**Avis délibéré de la Mission Régionale d'Autorité environnementale
de Nouvelle-Aquitaine
sur un projet de centrale photovoltaïque à
Dangé-Saint-Romain (86)**

n°MRAe 2021APNA137

Localisation du projet : Commune de Dangé-Saint-Romain (86)
Maître(s) d'ouvrage(s) : Société SERGIES
Avis émis à la demande de l'Autorité décisionnaire : Préfète de la Vienne
En date du : 28 septembre 2021
Dans le cadre de la procédure d'autorisation : Permis de construire
L'Agence régionale de santé et la préfète de département au titre de ses attributions dans le domaine de l'environnement ayant été consultées.

Plan masse du projet – extrait étude d'impact page 120

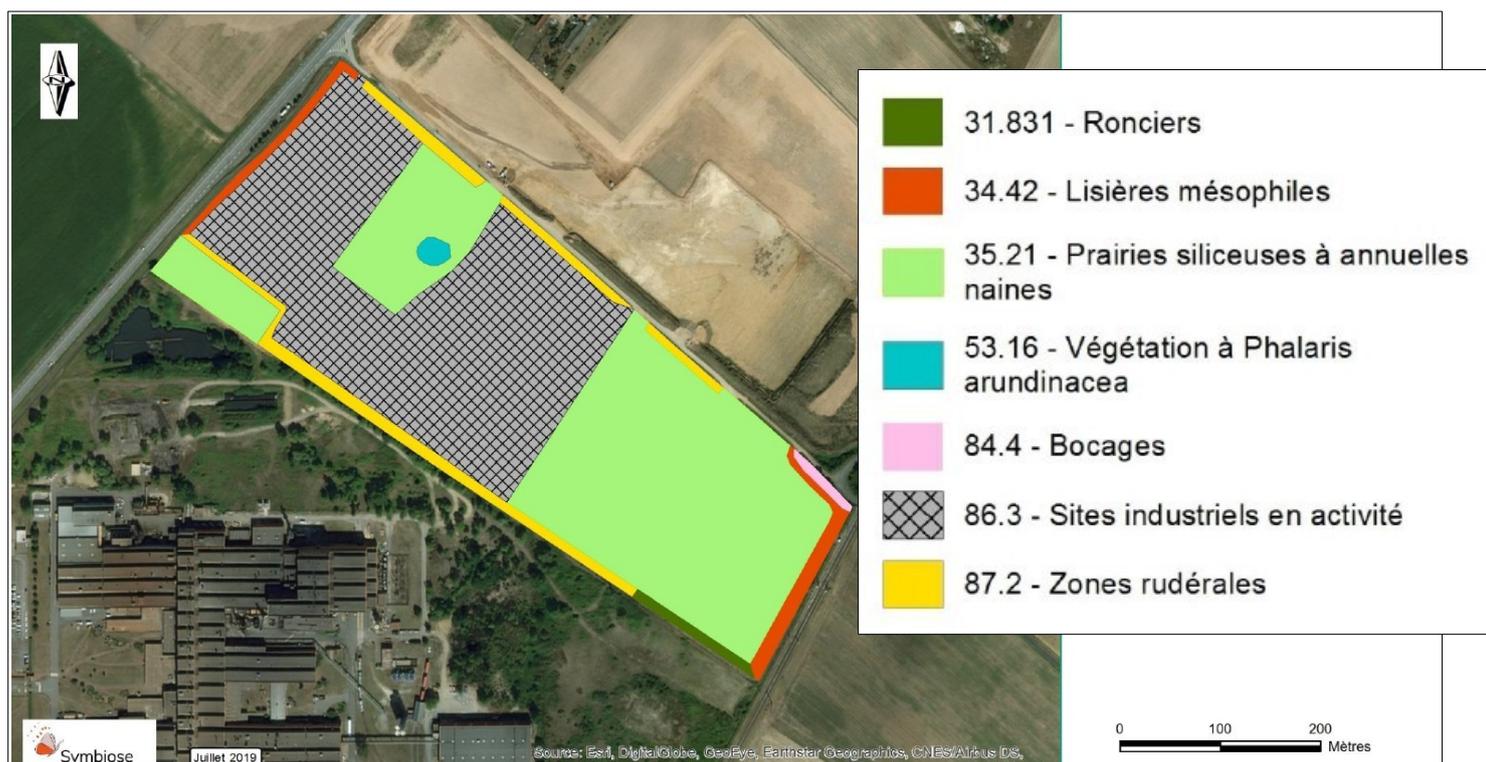
Enfin, le plan masse de la centrale figurant en page 120 présente en partie nord-est un secteur d'évitement du fait d'une « occupation potentielle mésolithique et néolithique ». Aucune autre information sur ce point n'est présenté dans l'étude d'impact, ce qui n'est pas satisfaisant au regard de l'enjeu patrimonial. **Des compléments de précisions sont attendus sur ce point et sur la manière dont le projet a pris en compte la présence de cette occupation potentielle.**

Cartographie des habitats naturels – extrait étude d'impact page 34

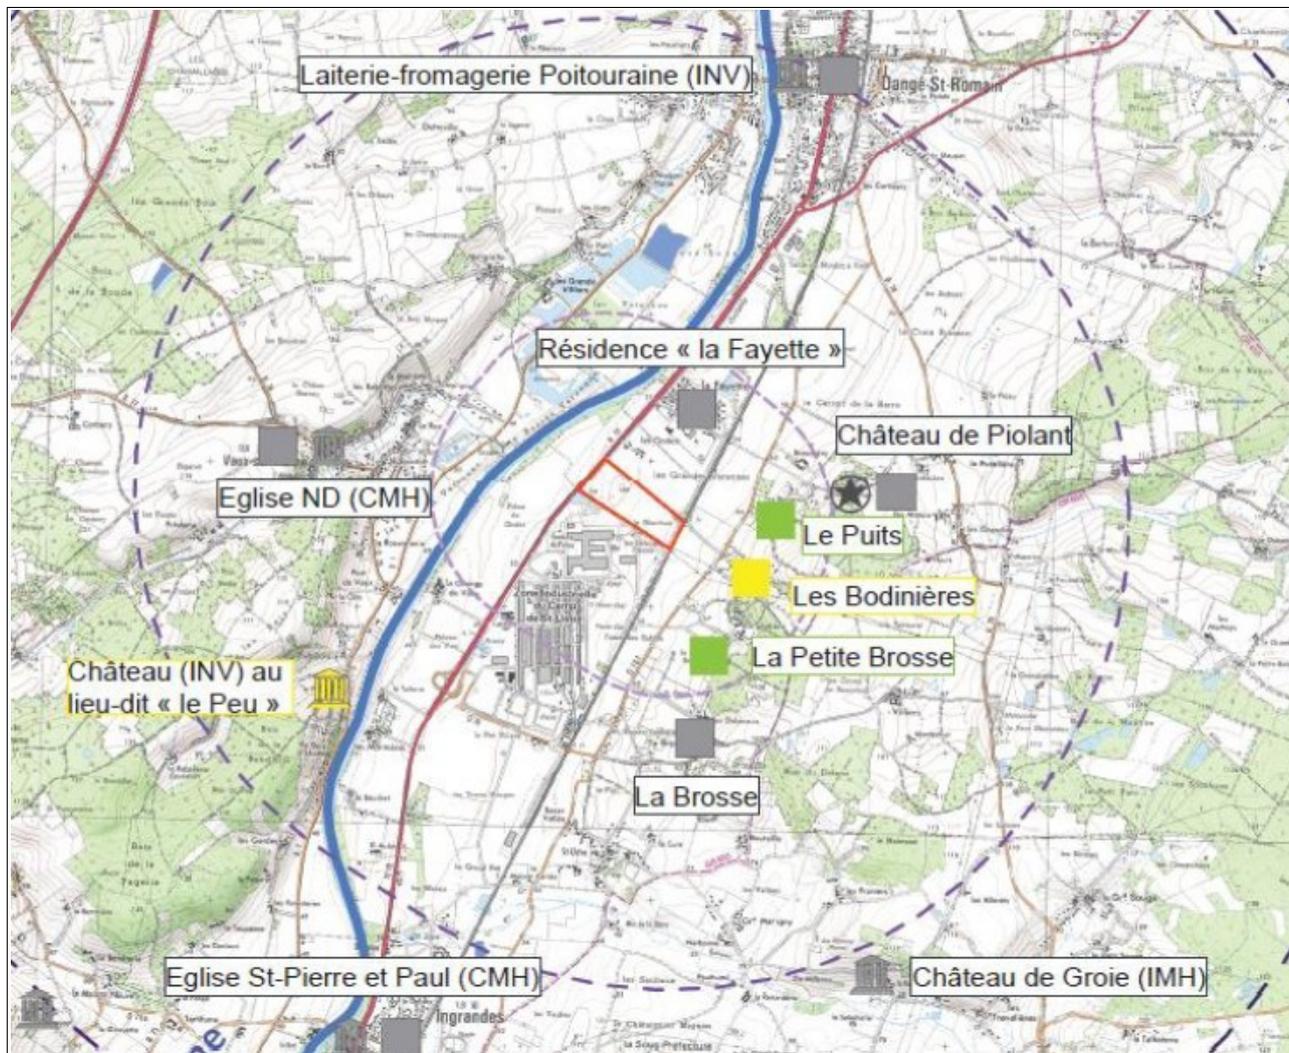
La MRAe recommande que l'étude soit complétée par la présentation d'une cartographie représentant les habitats (notamment repos et reproduction) des espèces protégées observées. L'étude conclut en page 66 à la présence d'enjeux faibles sur la majeure partie de l'aire d'étude, ce qui n'est pas cohérent avec la présence avérée d'espèces protégées (notamment le Crapaud calamite).

Concernant les **zones humides**, les investigations ont mis en évidence la présence d'un îlot de Saule blanc, entourant une dépression asséchée et correspondant à un milieu humide (en bleu sur la cartographie des habitats naturels reproduite ci-dessus).
